AUTORITÀ DI SISTEMA PORTUALE
DEL MARE ADRIATICO SETTENTRIONALE
PORTI DI VENEZIA E CHIOGGIA

DECRETO N. 354 DEL 30-12-2019

Conferenza di servizi decisoria – Determinazione di conclusione ex art. 14, co. 2, legge n. 241/1990 e ss. mm. ii. e art. 27, co. 1 e 2 del D.Lgs. n. 50/2016 e Autorizzazione, ai sensi dell'art. 5 comma 5-bis della L.84/1994, del progetto di "Realizzazione di una nuova costruzione per edificio direzionale e manutenzione straordinaria aree esterne dell'impianto RTN sito a Venezia località Fusina (Ve) in via dei Cantieri 9". - RIVE Srl. Richiesta Prot. AdSPMAS n.6906 del 13-05-2019.

- Realizzazione di una nuova costruzione per edificio direzionale e manutenzione straordinaria aree esterne dell'impianto RTN

Figura 1 Definizione della sorgente di contaminazione sul suolo superficiale.

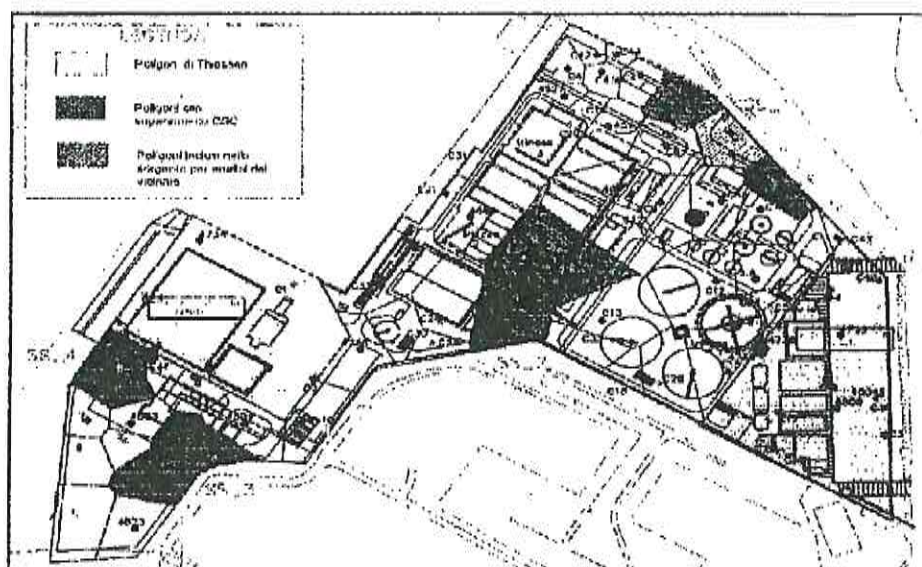
Geometria della sorgente. Date la distribuzione della contaminazione a carattere puntiforme, la suddivisione in poligoni di Thiessen e l'analisi della continuità spaziale delle sorgenti e delle caratteristiche di contaminazione dei poligoni vicini, sono state determinate sorgenti spazialmente distinte e per ognuna è stata eseguita l'elaborazione dell'analisi del rischio. Nello strato di terreno insaturo, pertanto, vi sono sorgenti di contaminazione collocate nel suolo superficiale e sorgenti collocate nel suolo profondo. Le sorgenti di contaminazione sono rappresentate nelle figure 1 e 2, tratte dalla documentazione in esame.
